OFICIO N° D001232-2023-MIDAGRI-SERFOR-DGGSPFFS

Asunto : Opinión técnica sobre subsanación de observaciones a Estudio de Impacto Ambiental semidetallado (EIA-sd).

INF TEC N° D001235-2023-MIDAGRI-SERFOR-DGGSPFFS-GA

Asunto : Opinión técnica sobre la subsanación de observaciones al Estudio
de Impacto Ambiental semidetallado (EIA-sd) del proyecto "Línea
de Transmisión de 220 kV – SE Solimana – SE Ocoña",
presentado por la empresa ATN S.A.

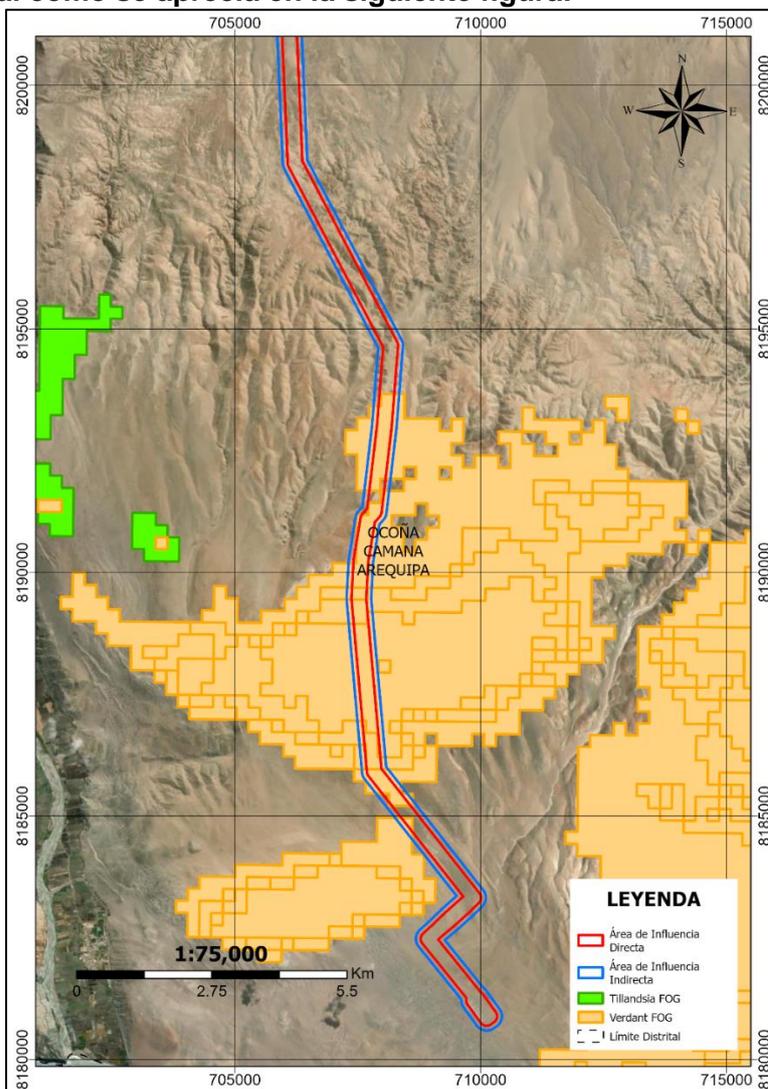
Observación 2.2.16: En el ítem 4.3.3. Ecosistemas frágiles, el Titular reconoce la superposición de las áreas del proyecto con el ecosistema frágil de lomas. Esta información concuerda con el trabajo de Moat, et. al. sobre la presencia de lomas en esta área, tal como se aprecia en la siguiente figura:

En relación a esto, se solicita incluir un análisis de conectividad ecológica a escala de paisaje; a nivel semidetallado o reconocimiento sistemático, sobre la base de imágenes de satélite e índices espectrales de vegetación para reconocer los parches de vegetación y su conectividad estructural y funcional.

En los anexos no se incluye el análisis solicitado. Por lo tanto, la presente observación se considera **NO ABSUELTA**.
